第26回 特定兼用キャスクの設計の型式証明等に係る審査会合(2023年6月22日)

Doc. No. L5-95LC204 R1

# 発電用原子炉施設に係る特定機器の 設計の型式証明申請 [MSF-28P型・MSF-76B型]

## 指摘事項への回答

#### NFT-14P型輸送容器によるMCNP5コードの検証

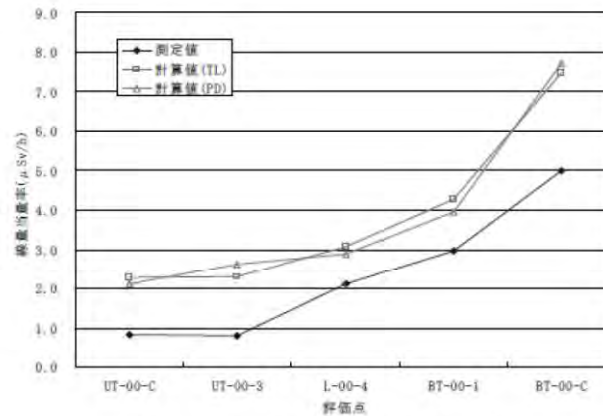
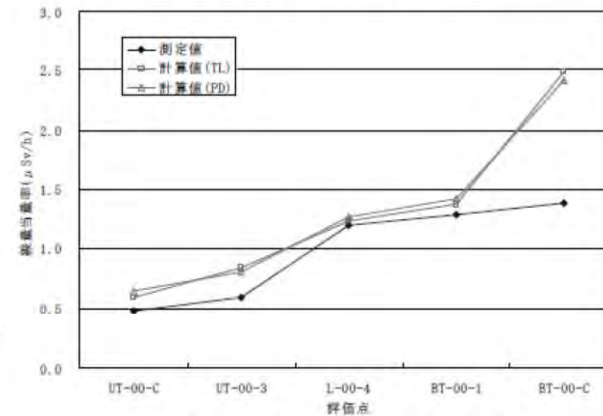
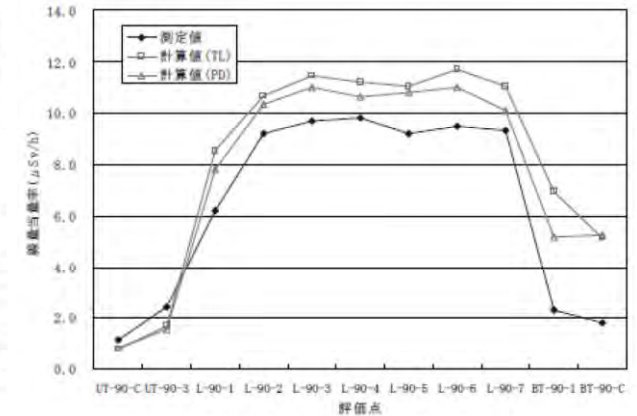
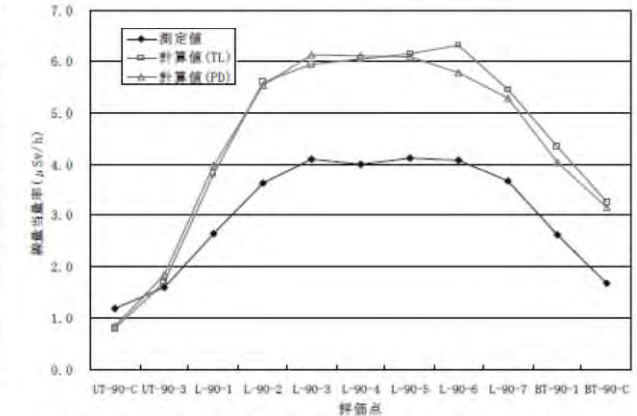
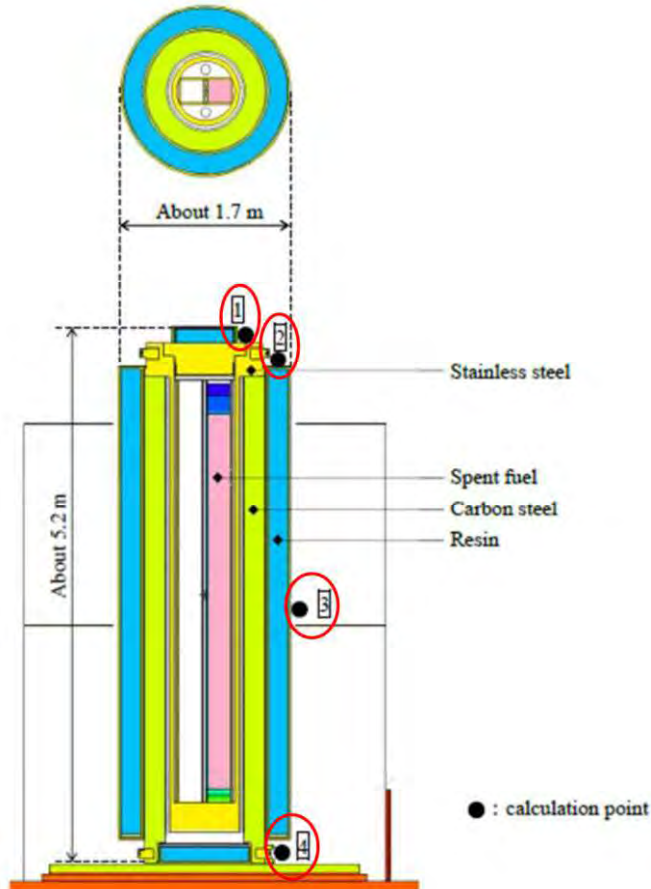
[MSF-28P型及びMSF-76B型] 遮蔽評価におけるMCNPコードの適用性について、「原子力発電所敷地内での輸送・貯蔵兼用乾式キャスクによる使用済燃料の貯蔵に関する審査ガイド」に則して説明すること。

線量当量率の計算値と測定値の比較では、遮蔽材の密度を最小密度としており基本的に測定値を上回るが、分布としては同様の傾向を示していることが確認されている。計算値が測定値を下回る点について、中性子についてはベンチマーク解析では考慮されていない使用済燃料輸送容器近傍の壁による反射の影響により解析結果に対して測定値が高くなったとされている。また、ガンマ線についてはベンチマーク解析において端部線源強度の高い構造材放射化ガンマ線源を考慮していないことが原因と考えられる。
